「第8回専門員会」に関する傍聴者の御意見と傍聴者の質問に対する回答など

図1 長良川河床高の変化と水位

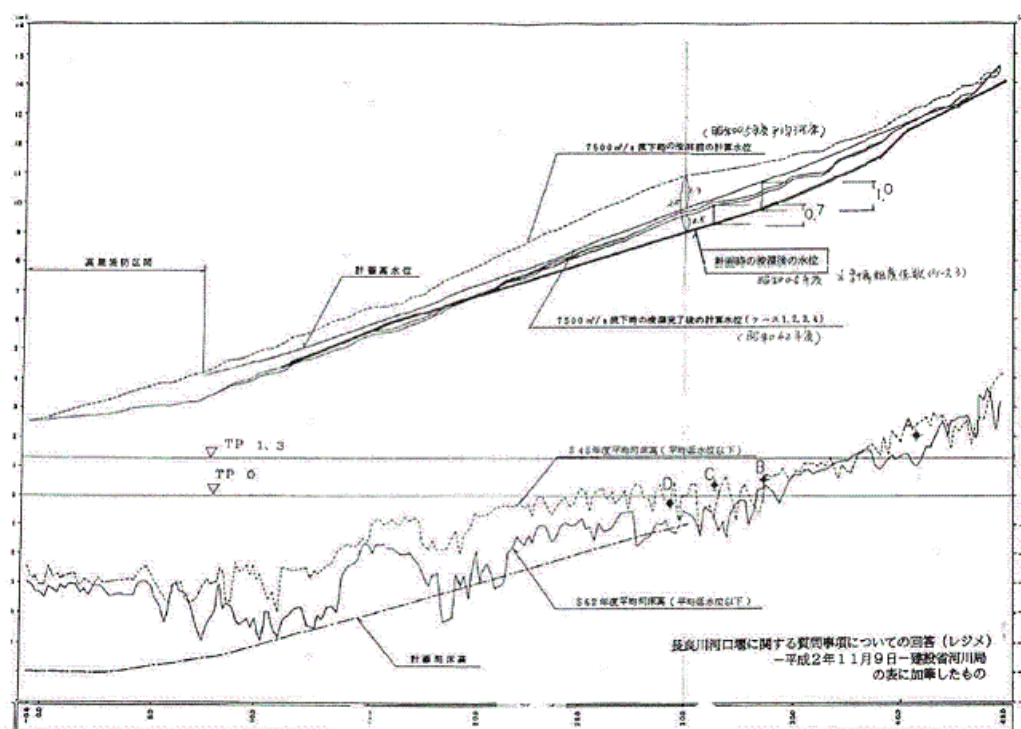
(1) その後、建設省により明らかにされた昭和45年河道での計算結果が図1（河床高は昭和45年と昭和62年が記載されている）、昭和62年河道での計算結果が図2である。

「S51.9（第4波）」が昭和51年9月洪水第4波の粗度係数を用いた $7,500\text{m}^3/\text{s}$ が流下した場合の計算水位である。その外に、昭和34年9月洪水、昭和35年8月洪水、昭和36年6月洪水、昭和54年9月洪水第1波の計算水位も記載されている。

昭和54年洪水第4波の計算水位は、マウンドのある15km地点付近では計画高水位を約0.15m上回るだけで、18km地点より上流になるほど、計算水位と計画高水位差が大きくなり、最大差は28～30km地点の0.67mである。朝日新聞の0.61mとの差は6cmであり、その原因は、朝日新聞の計算は計画河床高以下の部分を計算に入れているのに対して、建設省の計算はそれを入れていないためであり、実際の河床の水位は朝日新聞の計算のほうであった。

図2 7,500m³/s流れたときの昭和62年河道での計算水位

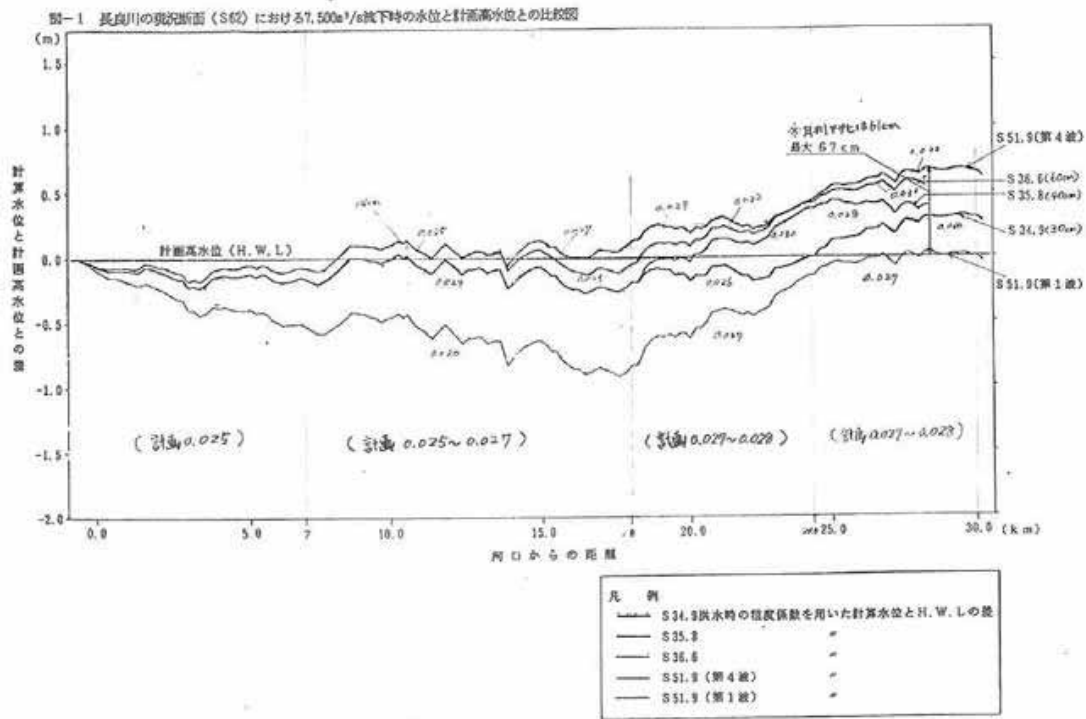
長良川の場合、計画上の堤防の高さである計画堤防高は計画高水位から2mの余裕高を加えた高さであるから、計画堤防高は図3では計画高水位プラス2.0mのところにある。したがって、計画堤防高に対し、計算水位は最小でも1.37～1.39mの下廻り（余裕）であり、計画堤防高を上廻っているところは全くない。構造令20条によれば、長良川が相当する計画高水流量 $7,500\text{m}^3/\text{s}$ の規模の河川の余裕高は計画高水位+1.5mである。計算水位はこの余裕高の基準をほぼ充足するようになってきている。

図2では、18km地点付近より上流、特に24km地点付近より上流と、その下流とでは計算水位に顕著な差がある。その原因は、18km地点より上流の粗度係数が大きくなっていることが一番の大きい。加えて、河床高低下量がやや小さいことのように河積増加が少なく、計画河積に比べて現況河積が小さいこと、計画河床高以下の河積分が無効河積とされ、実際よりも小さい河積で水位計算されていることで

図2では、18km地点より下流において、計算水位が計画高水位を上廻っているのは最大で約0.15mであって、その上廻りは小さい。この部分では河積はかなり確保されているのである。同じ粗度係数値（例えば0.024、0.025、マウンドのある15地点付近より、その下流の10km地点付近の方が計算水位の上廻りが大きい。その原因は、8km地点付近より下流の河積増加が少ない（図3参照）ためであろう。18km地点より下流は、河口堰に伴うブランケットを施工することにより計画粗度係数値は、昭和34、35、36年の昭和3大洪水の粗度係数値（0.024、0.025）と同粗度又は若干の増加があるとして0.025～0.027とされた（表1）。ブランケットなくせば、計画粗度係数は、昭和3大洪水と同程度の0.024～0.025とすることが可能である。また、8km地点付近より下流の浚渫を行えば（現浚渫計画には、河口堰による水位上昇を消すためのすりつけ浚渫が含まれているので河積増加のための浚渫量、浚渫深さは小さくなる）、計算水位を計画高水位以下にすることが可能なはずである。

浚渫の内容（浚渫量、浚渫後河床高）に応じて計算水位が計画高水位を上廻ったり、下廻ったりするので、幾つかの浚渫内容のケースに応じて水位計算をして、計画高水位と比較すべきである。

図3 7,500m³/s流れたときの平成5年河道等の計算水位

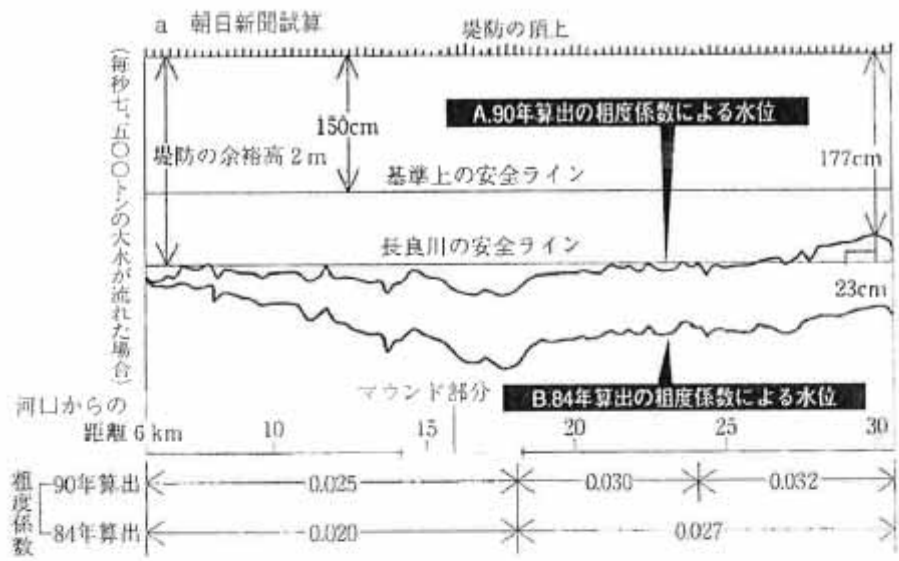
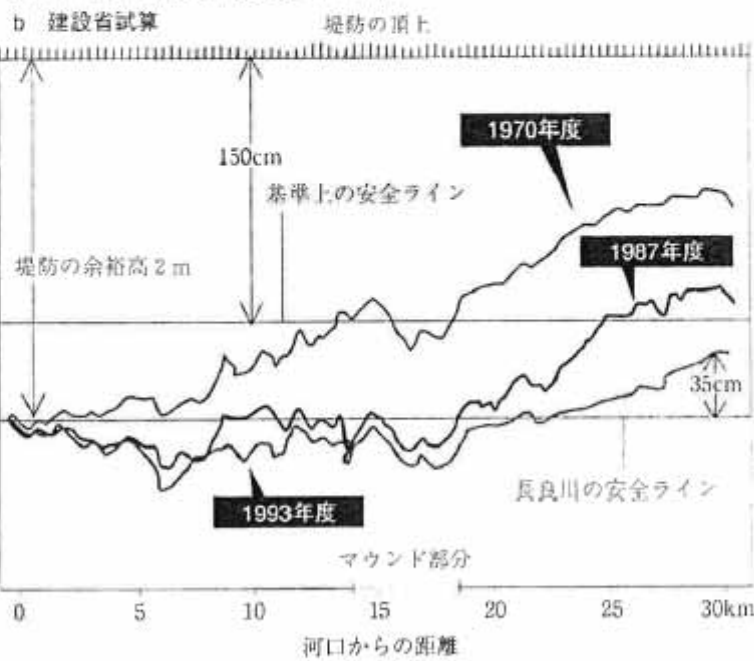
(イ) 朝日新聞の平成7年5月16日と同月19日は、長良川下流部（6km～約30km地点付近）の平成5年（1993年）河道での、最も計算水位が高くなる昭和51年9月洪水第4波の粗度係数を用いての計算水位を報道した（図3）。図3のaは、朝日新聞社が河川工学者の協力を得て計算した結果であり、bは建設省が計算した結果ということである。

図3、特にbによれば、長良川下流部の洪水流下能力は、1987年度の昭和62年河道（図3）に比べて1993年度の平成5年河道では、一層増大していることが分る。平成5年河道では、計算水位が計画高水位を上回るのは、朝日新聞のaでは27km地点付近から上流で最大0.23m、建設省のbでは、23km地点付近から上流で最大0.35mである。いずれも計画堤防高から余裕高1.5m（構造令で計画高水流量7,500m³/sの規模の河川で必要とされる計算高水位と計画堤防高の差）を差し引いた高さよりも低い水位である。長良川下流部は、構造令上必要とされる基準を満たしている河道になったのである。

また、計算水位が、計画高水位を上回るのは数kmの区間で最大0.3m程度である。それも15km地点前後のマウンド付近ではなく、それから8km以上離れた約23km地点付近より上流である。この部分は、表1のように、用いられている粗度係数値が18km～24.3km地点は0.030、24.3km地点より上流は0.0332と大きいことが、その計算水位が高くなる理由である。建設省の計算水位が朝日新聞社の計算水位よりも相対的に高く、最大でも0.12m高いのは、建設省は計画河床高よりも深い部分は無効河積としているので計算に用いた河積が小さいためであろう（その意味で、朝日新聞社の計算水位の方が、実際の河道の洪水流下能力を表現しているといえる）。

報告書案44頁の下から13行目の「事業者は、長良川河口堰を必要とした浚渫の効果を判断するため、ぜひそれを議論に供すべきであった。」を以下のように修正する。「事業者は以後の浚渫計画の内容が定まっている1987年(昭和62年)時の河道に基づく水位計算を行っており、さらに浚渫が進んだ1993年(平成5年)時の河道に基づく水位計算も行っていたのであるが、これらが公になったのは1993年以降で、新聞報道によってであった。事業者は、これらの計算をした時点において、今後の浚渫を含む長良川の河道計画の在り方、つまり長良川河口堰を必要とする大規模浚渫の必要性の有無を判断するため、これらを公開して議論に供すべきであった。」

図5 ヤマトシジミの生存環境として必要と思われる流量

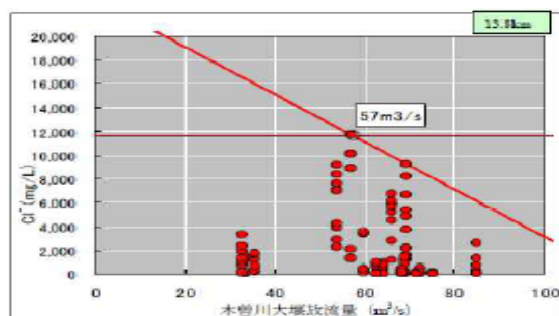
この根拠となっているのが木曾川水系河川整備基本方針説明資料で、河川維持流量である「動植物の生息地または生育地の状況」からの必要流量は魚介類の生息条件を満足する流量として設定するものとし、河口から木曾川大堰の区間については、ヤマトシジミを対象に、斃死が起こらない流量を設定するものとしたとされている。その根拠となっているのは、13.8km地点における塩化物イオン濃度を横軸、木曾川大堰放流量を縦軸にした「ヤマトシジミが生息できる限界の塩化物イオン濃度11,600mg/L」の交点として57m³/sと記載されている同頁「図2.6ヤマトシジミの生息環境として必要と思われる流量」(図5)である。

しかし、同図では、ヤマトシジミの生存のために必要な流量を根拠づける科学的根拠とならず、また、ヤマトシジミの生存のために50m³/sが必要であるという科学的根

拠は全くない。ヤマトシジミは塩化物イオン濃度11,600mg/Lになっても直ぐには斃死しない。木曽川大堰地点下流の流量が50m³/sを下回りゼロになったこともある1994年（平成6年）においても、ヤマトシジミは多数生息していた。

「馬飼流量ルールの上取水制限流量50m³/sは、今では、何の根拠もないものとなっているので、大幅な削減、例えば30m³/sに削減することが可能である。そして、河川計画において河川維持流量が削減されていない現在においても、河川管理者が、河川管理の権限に基づいて行うことができるので、最も容易な対応方法である。」
